## Second Opinion

# Ontsluiting Westeinderhage te Kudelstaart

Verkeersveiligheidseffecten de Bilderdammerweg

Opdrachtgever: Gemeente Aalsmeer  
Datum: 19 december 2022  
Versie: Definitief

Figuur 7 – Rekenresultaten *Meerstrooksrotondeverkenner* voor kruispunt Bilderdammerweg-Geerland-Westeinderhage

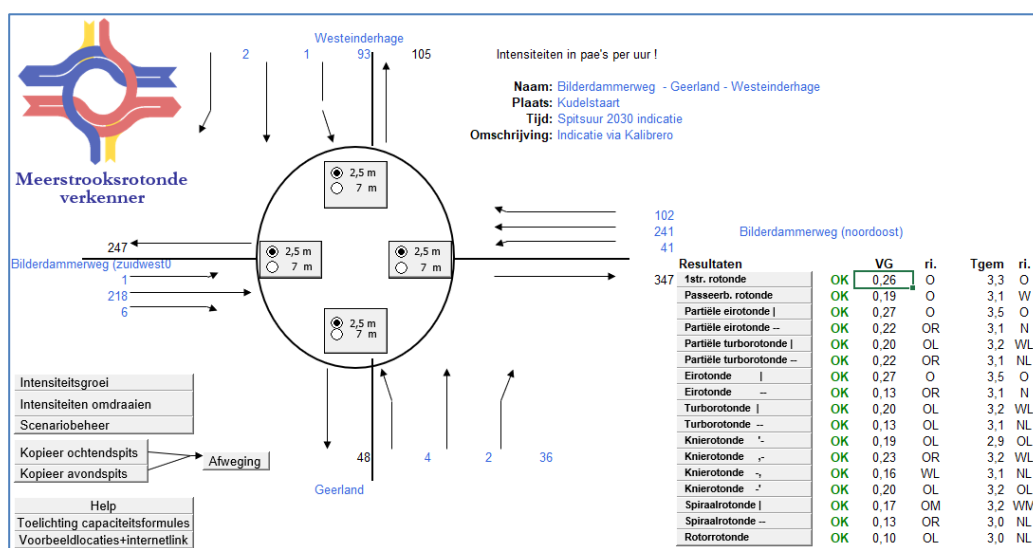
De intensiteiten (zie Figuur 6) zijn in deze rotondeverkenner ingevoerd. Het resultaat is een verzadigingsgraad van 26% voor een enkelstrooksrotonde in de spitsuren in 2030. Bij een jaarlijkse groei van 1% over een periode van 15 jaar (totaal 16%) stijgt de verzadigingsgraad naar 31%.

Figuur 9 – Globaal ruimtebeslag rotonde in de as van de kruisende wegen (links) en verschoven positie (rechts).

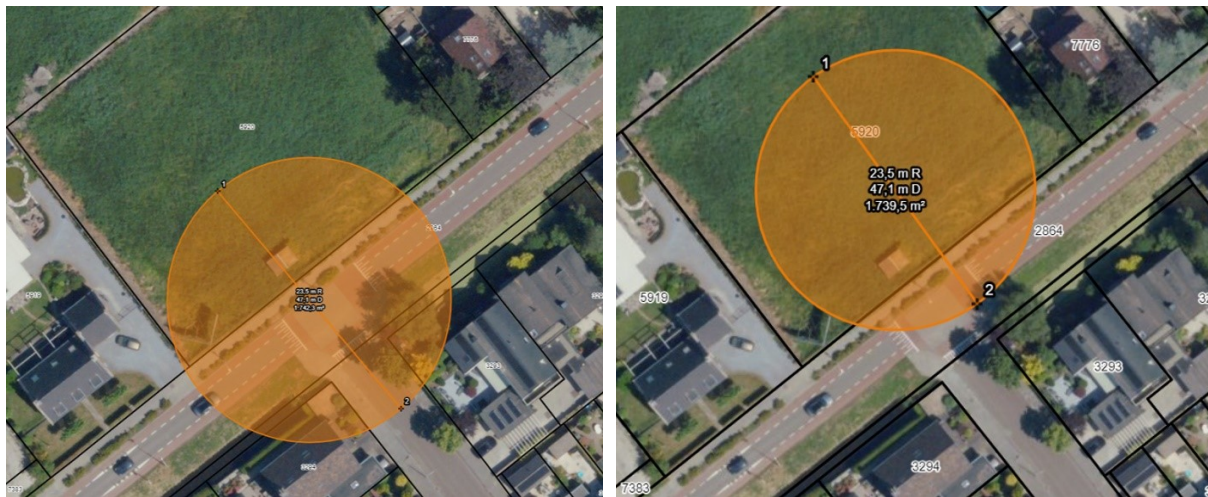
Als tweede item is de positie van de rotonde aan de orde: op het assenkruis van de Bilderdammerweg en Geerland óf een verschoven positie in Westeinderhage waarbij de andere wegen uitbuigen om erop aan te sluiten. In Figuur 9 is het ruimtebeslag van de rotonde op het kruispunt van de Bilderdammerweg met de Wim Kandreef geprojecteerd. Deze rotonde heeft, inclusief zebrapaden een diameter van  $\pm 47$  meter. Deze rotonde is vergelijkbaar aan de middelste rotonde uit Figuur 8 met fietsstroken op de rotondebanaan.

Figuur 10 – Ruimtebeslag rotonde met variant a. zonder fietsvoorzieningen (links), b. met fietsstroken (midden) en c. met vrijliggende fietspaden (rechts) in as van de Bilderdammerweg-Geerland

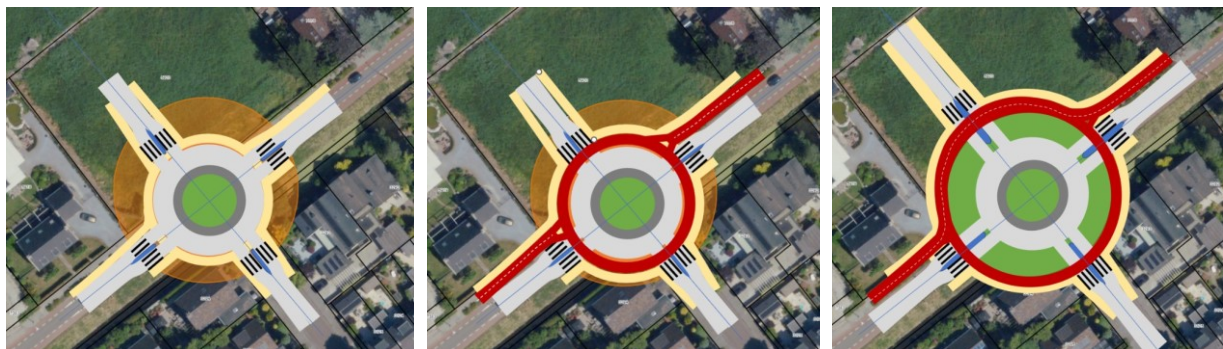
De positie in de as van de Bilderdammerweg en Geerland is voor het verkeer het meest optimaal (naderingshoek, geen doorzicht). Uit Figuur 10 en bijlage 2 (groot) blijkt dat een rotonde zonder fietsvoorzieningen redelijk goed inpasbaar is en een klein deel van de percelen aan de zuidzijde vergt. Wel dient voor deze variant de fietsroute naar 'elders' verlegd te worden. De twee varianten met fietsvoorzieningen vergen meer ruimte en daarvoor zullen twee percelen aan de zuidzijde moeten worden verworven en geamoveerd (gesloopt). Aan de noordzijde worden beide particuliere kavels aan de noordoost- en noordwestzijde aangesneden. Ook die gronden zullen moeten worden verworven. In alle drie varianten vervallen twee of drie woningen in Westeinderhage zelf (conform Figuur 1) en dient ook dit (deel van het) perceel verworven te worden.

Figuur 11 – Ruimtebeslag verschoven positie met variant d. zonder fietsvoorzieningen (links), e. met fietsstroken (midden) en f. met vrijliggend fietspad (rechts)

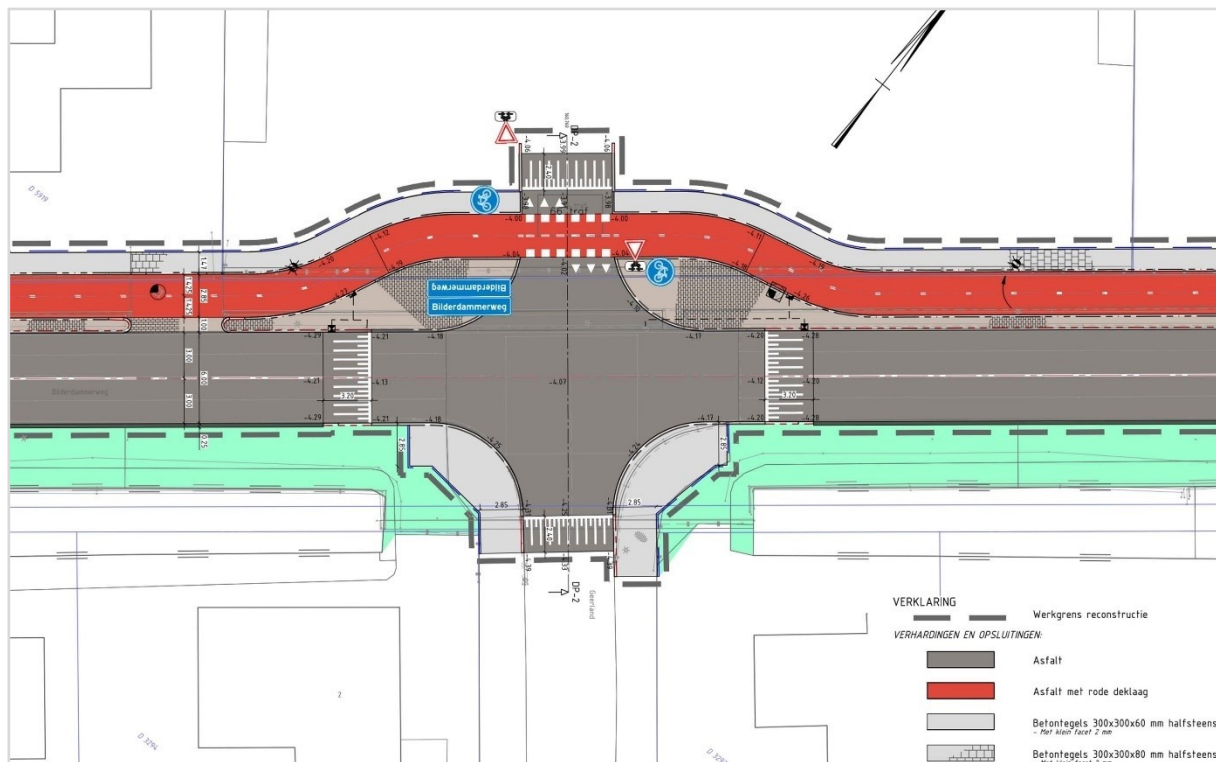
De verschoven positie 'spaart' in de twee varianten met fietsvoorzieningen de woningen aan de zuidzijde van de Bilderdammerweg maar uit Figuur 11 en bijlage 2 (groot) blijkt dat dan de woning in de noordoosthoek mogelijk verworven dient te worden om vervolgens te worden geamoveerd (gesloopt). Aan de noordwestzijde wordt ook het particuliere perceel aangesneden en zal een deel ervan moeten worden verworven. Verder vervallen de vier woningen die hier in Westeinderhage zijn gepland (conform Figuur 1) en dient deze grond verworven te worden.

Bij de verschoven positie bestaat de kans op spookrijden. Daarom is hier bij alle drie de varianten een lange (verhoogde) middenberm toegevoegd en ontnemen hoge bosschages het zicht op tegemoetkomend verkeer. Zo kan getracht worden te voorkomen dan men via de rijstrook voor de tegenrichting
